PAPILDOMAS SUSITARIMAS

2019 m. gegužės 6 d. Nr.2/ 22-1136
Vilnius

1. Šalys 2018 m. spalio 26 d. sudarė sutartį Nr. 22-1990 (toliau – Sutartis) dėl Kultūros paskirties (Panevėžio miesto dailės galerijos) pastato (unikalus kultūros vertybės kodas 30777), Respublikos g. 3, Panevėžyje, paprastojo remonto ir tvarkybos darbų (toliau – Darbai). Kurios Pradinė vertė yra 892 961,85 Eur (aštuoni šimtai devyniasdešimt du tūkstančiai devyni šimtai šešiasdešimt vienas euras, 85 ct) su PVM.

DĖL PANEVĖŽIO DAILĖS GALERIJOS NENUMATYTŲ PAPILDOMŲ DARBŲ

Lietaus vandens nuvedimo stovu schema

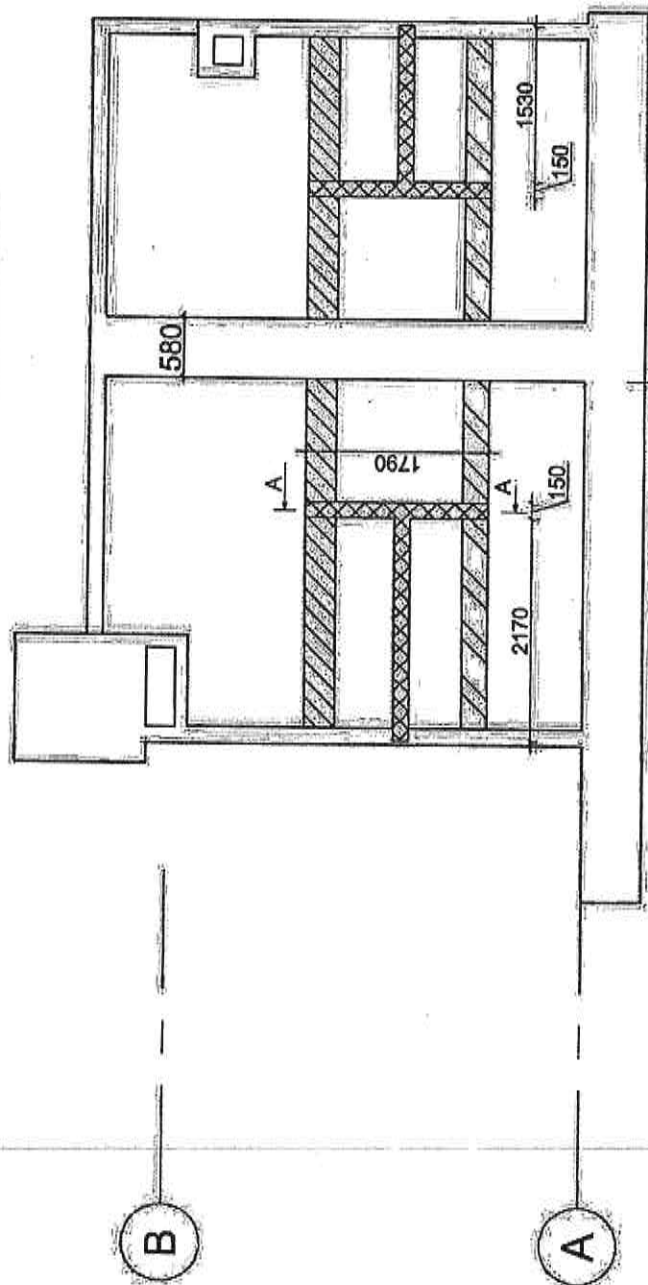
1. Lietaus vandens nuvedimo stovai 2 vnt.

Atidengus ardomas konstrukcijas rūsyje bei pirmo aukšto patalpose Nr. 109 ir Nr. 111, antro aukšto patalpose Nr. 204 nustatyta, kad lietaus nuotekų nuo stogo stovai yra nesandarūs, matyti pratekėjimai, stovai fiziškai susidėvėję. Rekomenduojame juos pakeisti ir trasą renovuoti iki pirmo lauke esančio šulinio.

Rašte teigiama, kad stovai yra nesandarūs, matyti pratekėjimai, tačiau jų būklės nebuvo galima įvertinti rengiant projektą, nes jie buvo užmūryti sienose. Manome, kad šie Rangovo argumentai yra pagrįsti ir darbai gali būti pripažinti papildomais.

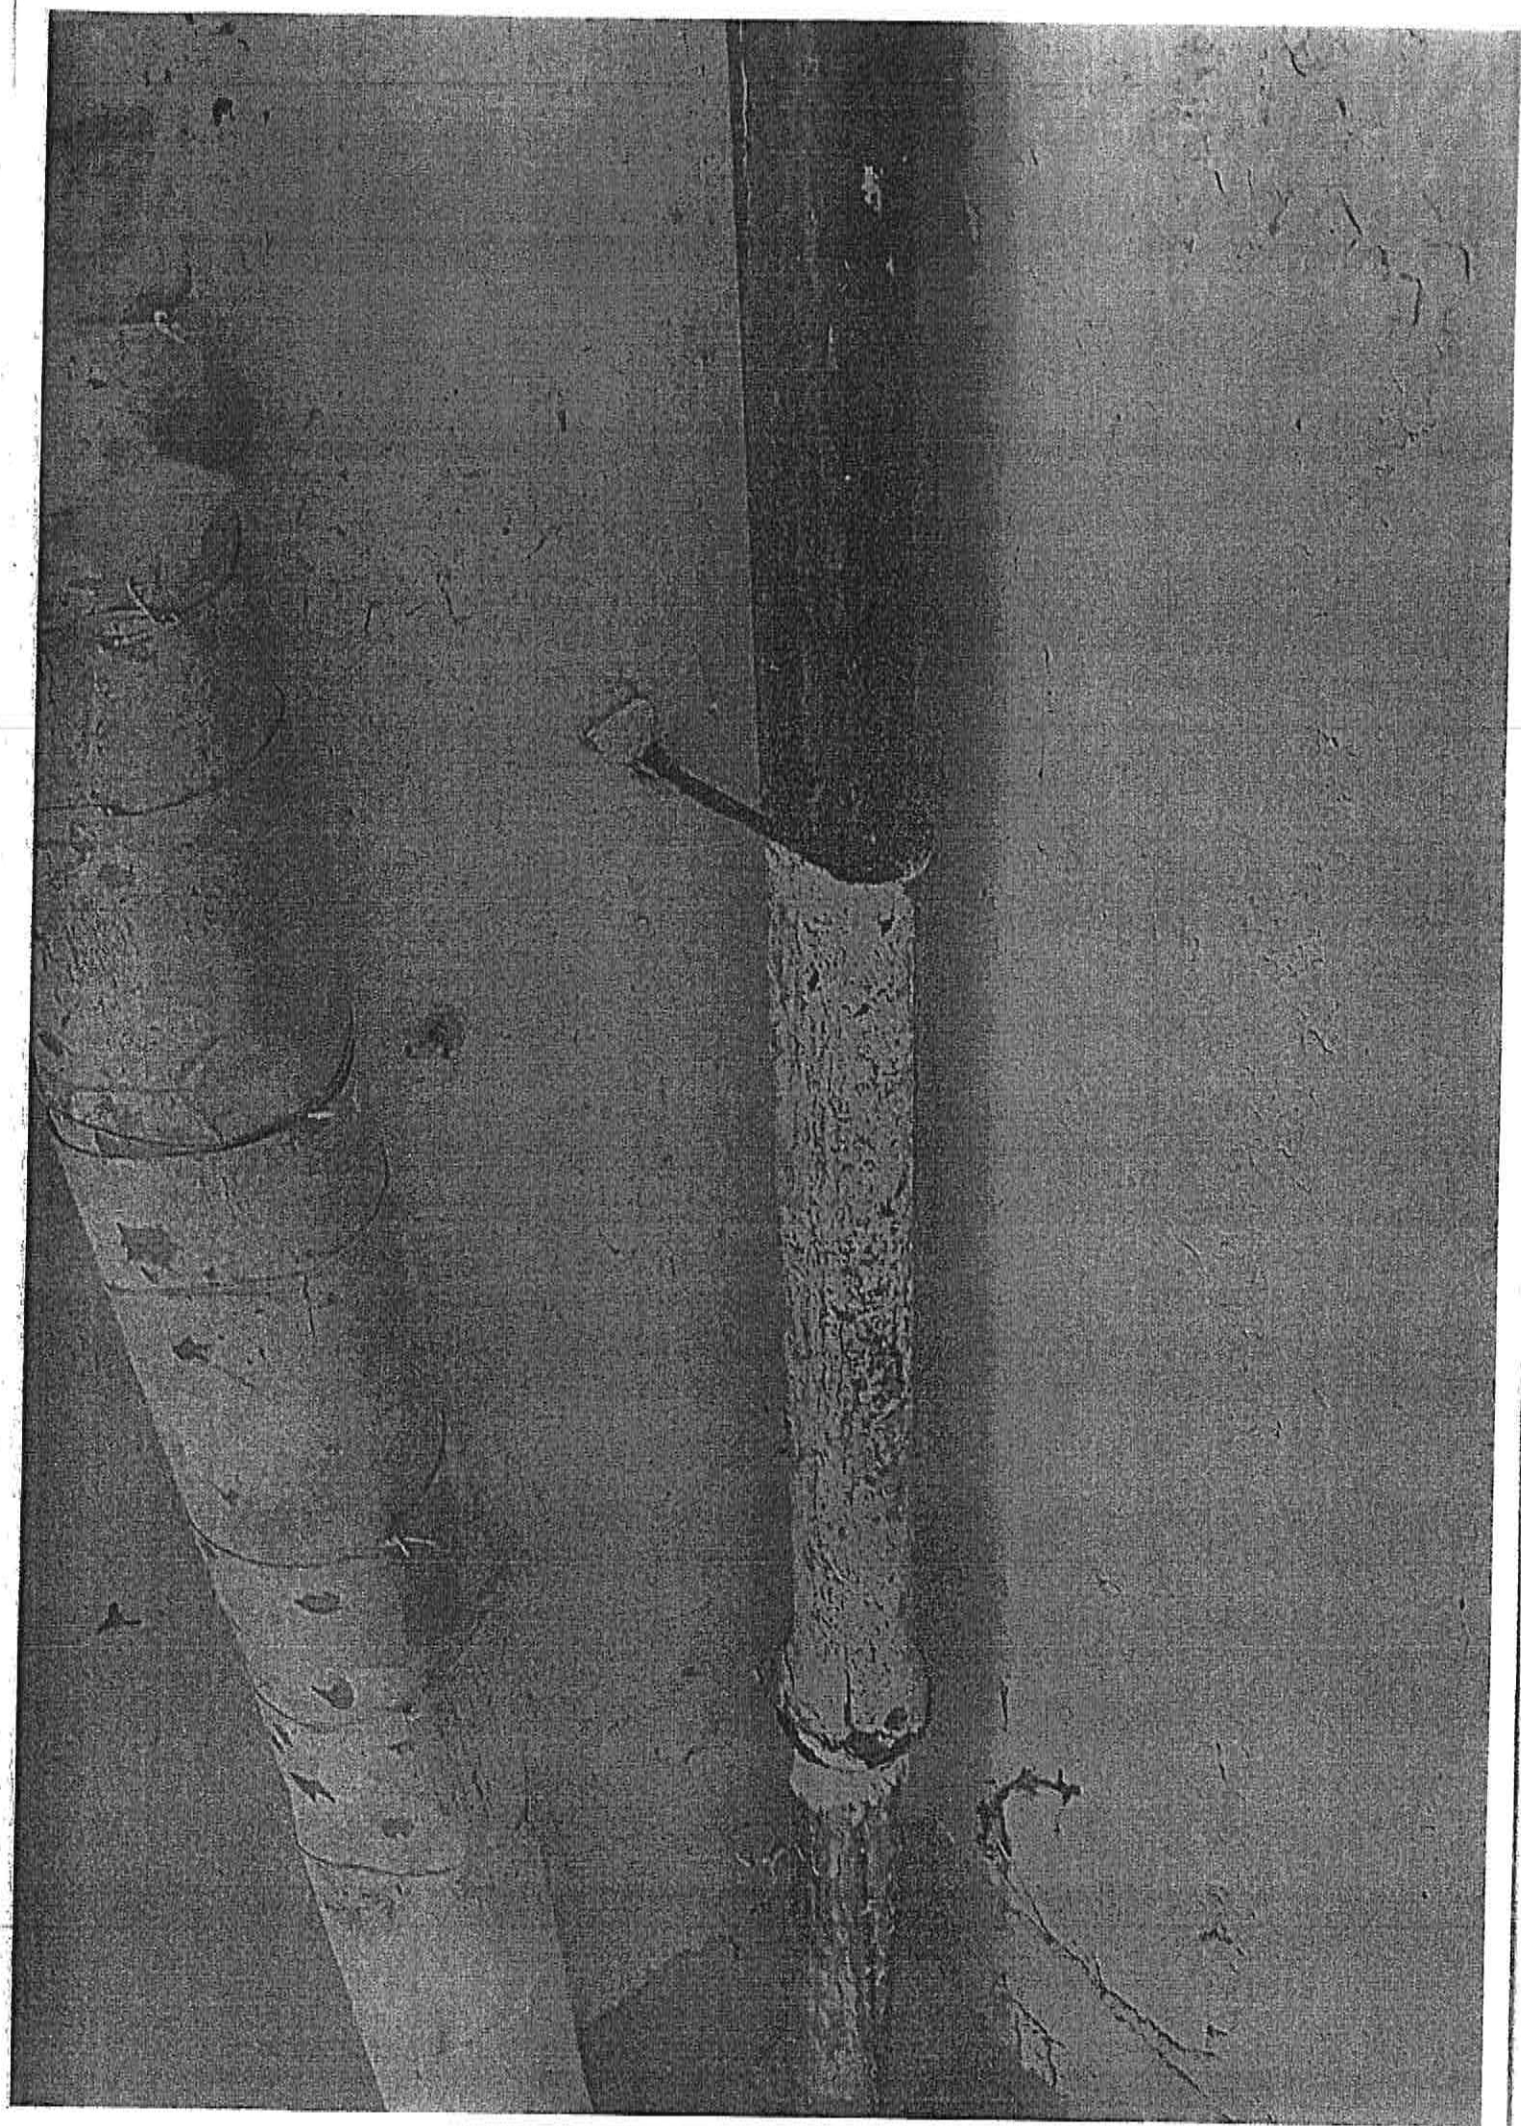
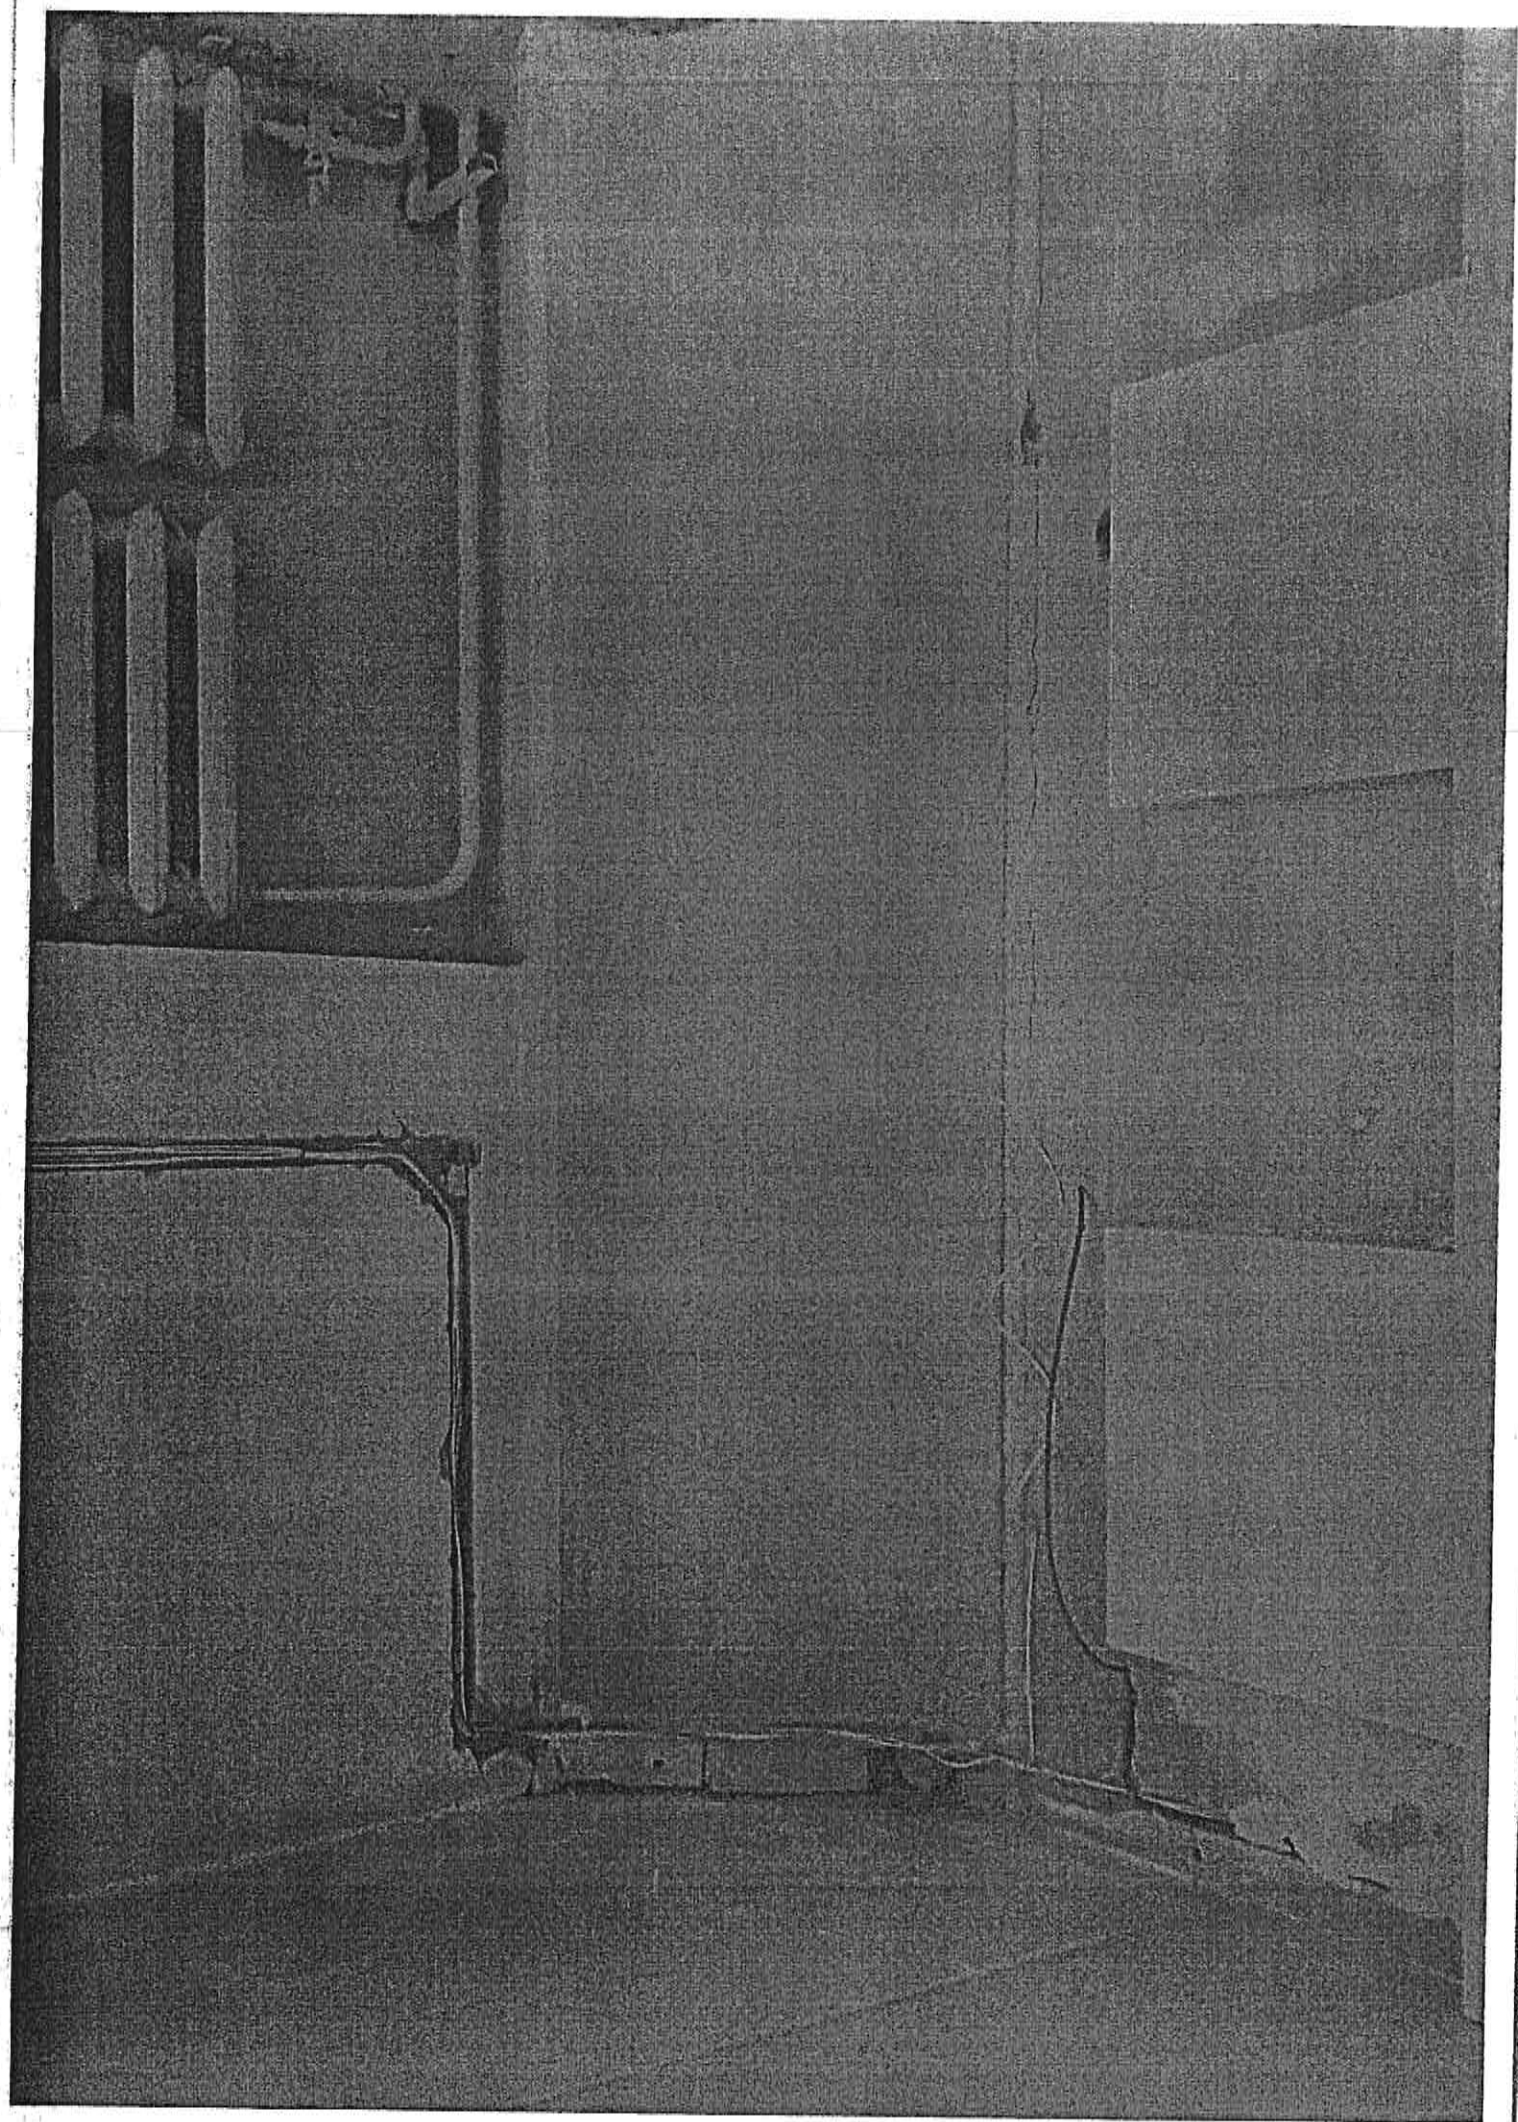
1. T-0 a. naujose WC patalpose tarp sienų atst. 8" prie eilės, 7" naujos perdaromos vidinės sienės pamatinės, nes esamos bešono pastatymais yra pakilusios plytės, iš bešono laisvės ir nėra tinkamos perdaroms pamatinės. 2. Atsarg. atst. 1" prie eilės, 10" atilgus esančiam kondicionieriaus mūšijui, rane iš traukos aukštumo, asmenų lietus vntelių, stovai yra nesamontuoti, matyti pralaidumai, stovai freistai sušildinti, rekomenduojama lietus įvedimo storus dūmt ir įvedimo liniją iki pirmo baldinto remuoti.	
Paraginti ir suolerinti su projektuojamą mūro perdary naujos pamatinės ir lietus įvedimo storus bei linijas iki baldinto freistimo konstrukcinis sprendimais.	
Alvydas Kerbelis Statinio statybos techninės priežiūros vadovas atest. Nr. 4414 2019-02-25
